MINISTERIO DE AMBIENTE
DIRECCIÓN REGIONAL DE COCLÉ
SECCIÓN DE EVALUACIÓN DE IMPACTO AMBIENTAL

DRCC-IT-APRO-212-2024

“PLANTA FOTOVOLTAICA JAGÜITO GREEN ENERGY I”

Imagen demostrativa del punto de interconexión

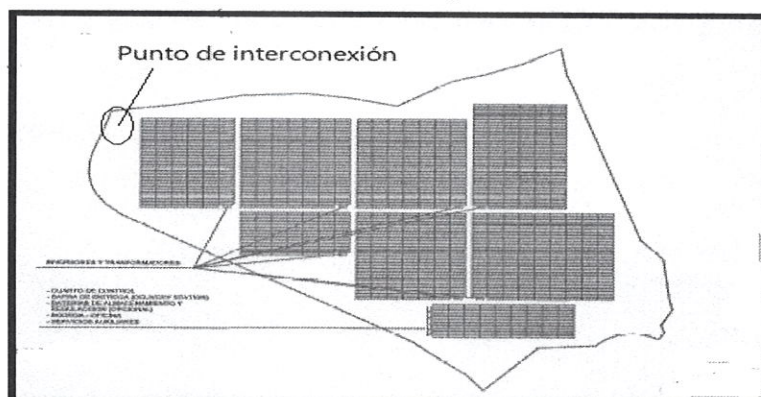
- a. Cómo será la interconexión eléctrica del EsIA denominado PLANTA FOTOVOLTAICA JAGÜITO GREEN ENERGY I., si la misma será aérea o soterrada y donde se ubicará el punto de interconexión.

3. El promotor en respuesta a la **pregunta 3** señala:
 - a) Se proyecta para efecto de esta línea de interconexión la realización de un paso aéreo de aproximadamente 100 m, el punto de interconexión está ubicado en un poste de cemento que estará a un costado de la entrada provisional de la finca. Se aprecia punto de interconexión.

Perfil de la superficie de rodadura entrada provisional

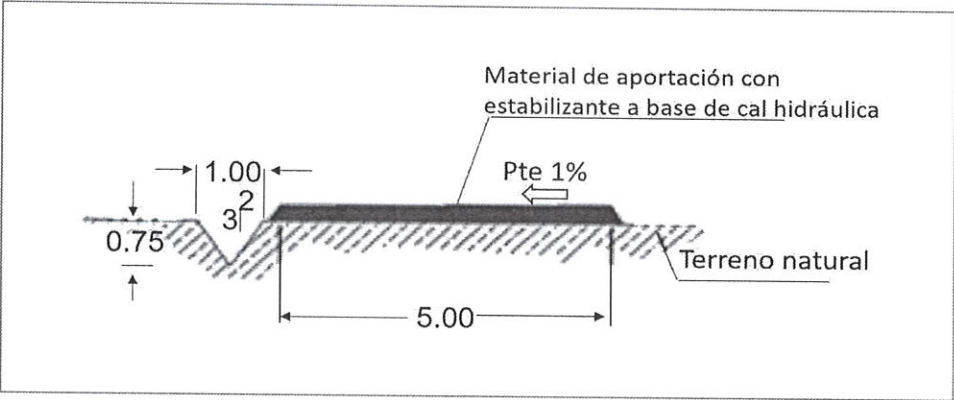
- a. Para ingresar a la finca propuesta para el proyecto, al momento de la inspección se observó que la entrada hacia la finca no se encontraba en buenas condiciones, en este sentido se solicita indicar si la empresa promotora realizará las mejoras de este y presentar las especificaciones técnicas del mismo.

4. El promotor en respuesta a la **pregunta 4** señala:
- a) Con respecto a la entrada visualizada en la parte frontal de la finca en la cual está inmerso el polígono donde se desarrollará el proyecto fotovoltaico la misma solo se le realizará mejoras de la calzada, para aumentar la capacidad de soporte, se colocara una capa de 20 cm de materia de tosca y una capa de material selecto piedra # 3, ya que será utilizada como entrada temporal, de igual forma las alcantarillas que están colocadas en la entrada se limpiaran y de encontrarse alguna deteriorada será cambiada por una de igual material y diámetro. En lo referente a su uso, de ser esta u otro sitio seleccionado para la entrada principal, sus especificaciones estarán incluidas en los diseños finales que serán entregados a MiAmbiente. A continuación, estableceremos las características técnicas de la entrada provisional:

Imagen de diseños conceptual calle principal

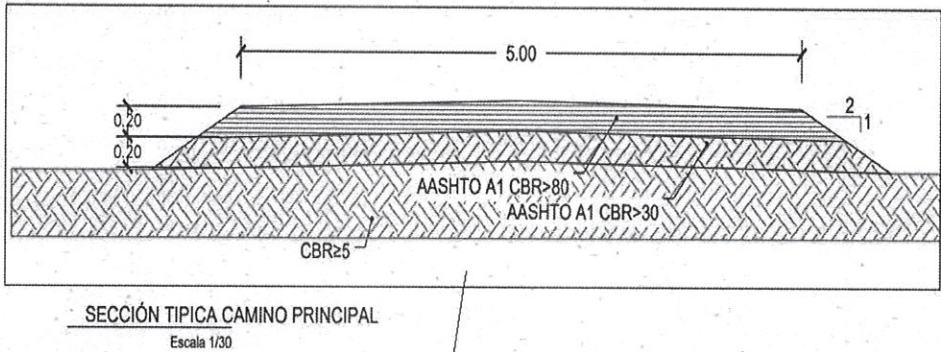
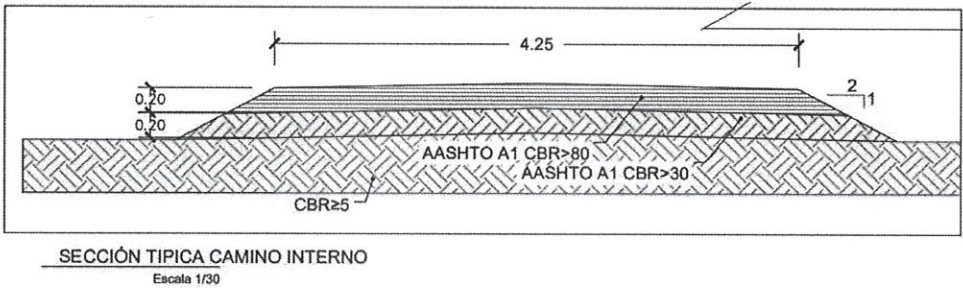
- b. Presentar el diseño donde serán ubicadas las calles o caminos dentro del proyecto, indicar la longitud al igual que las especificaciones técnicas de las mismas.

- b. En lo referente a los diseños de calles internas, al igual que la entrada presentaremos un diseño conceptual, ya que su ubicación definitiva será establecida en los diseños finales del proyecto, que serán entregados a MiAmbiente una vez estén aprobados por las entidades correspondientes. La longitud de las calles dentro del proyecto es de 845.6m (Anexo No. 4 Diseño preliminar de los componentes del proyecto).

Diseño conceptual de las Zanjas para cableado

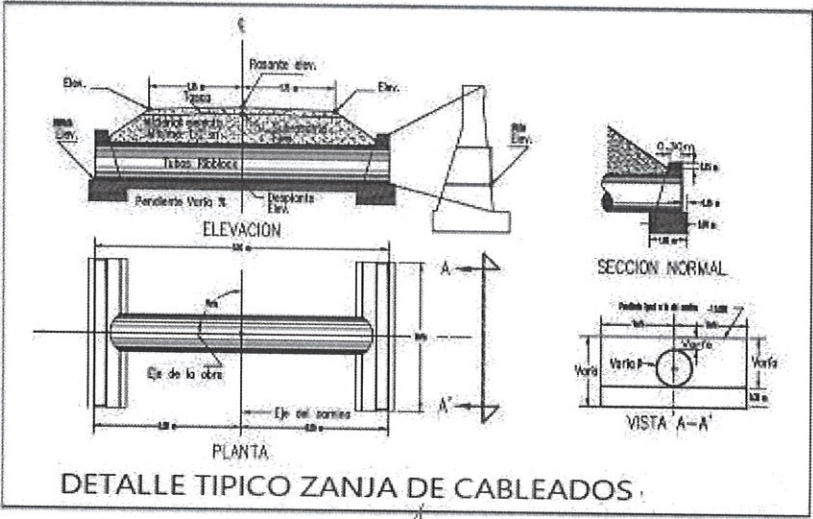
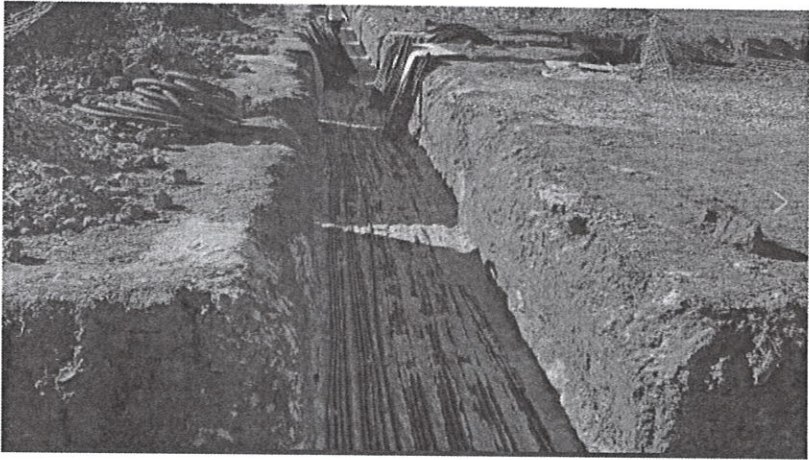
- c. Presentar el diseño donde estará establecido el cableado subterráneo en 34.5 kV e indicar la longitud al igual que las especificaciones técnicas de las mismas.

- c. En lo referente al cableado subterráneo y disposición en el proyecto, podemos mencionar que la longitud de las zanjas según diseño conceptual es de 876.4 m, en este sentido, mencionar que sus especificaciones técnicas y distancias reales estarán establecidas en los diseños finales. Para efecto de este estudio de impacto ambiental se tomará en consideración el diseño conceptual de la información solicitada. (Anexo No. 4 Diseño preliminar de los componentes del proyecto).
